2026 MFJ 国内競技規則「ロードレース」規則改正について

2026年度 MFJ 国内競技規則「付則7 GP フォーミュラ技術仕様」について規則を改正いたします。
規則の施行は即時適用となります。

【対象規則】：7-11 ボディワーク（フェアリング・ウィンドスクリーン・フェンダー）

図2

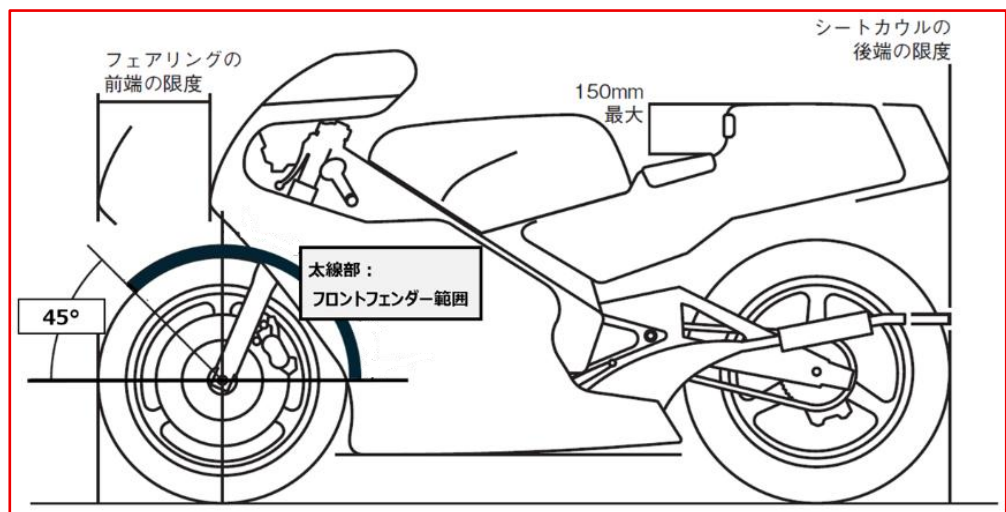
【改正内容】：① 一部文章の修正と規則の追加。（赤字下線部箇所） ② 図2の修正。（赤枠内）

改正前	
7-11-7	フェンダーは義務づけられない。装着された場合、フロントフェンダーは下記の範囲を超えてはならない。
7-11-7-1	フロントホイールスピンドルを通る水平の線から上と前に45°に引かれた線の前（図2参照）。
7-11-7-2	フロントホイールスピンドルからリアまで水平に引かれた線の下。

改正後	
7-11-7	フェンダーは義務づけられない。装着された場合、フロントフェンダーの <u>前方端および後方端</u> は下記の範囲とする。（図2参照） <u>ただしフェンダーマウント/ブラケット、サスペンションレグとホイールスピンドルに近いフォークレグカバー、およびブレーキディスクカバーは、フェンダーの一部とはみなされない。</u>
7-11-7-1	<u>前方端</u> ：フロントホイールスピンドルを通る水平の線から <u>前方・上方</u> に45°に引かれた線を超えてはならない。
7-11-7-2	<u>後方端</u> ：フロントホイールスピンドルから <u>後方</u> に水平に引かれた線を超えてはならない。
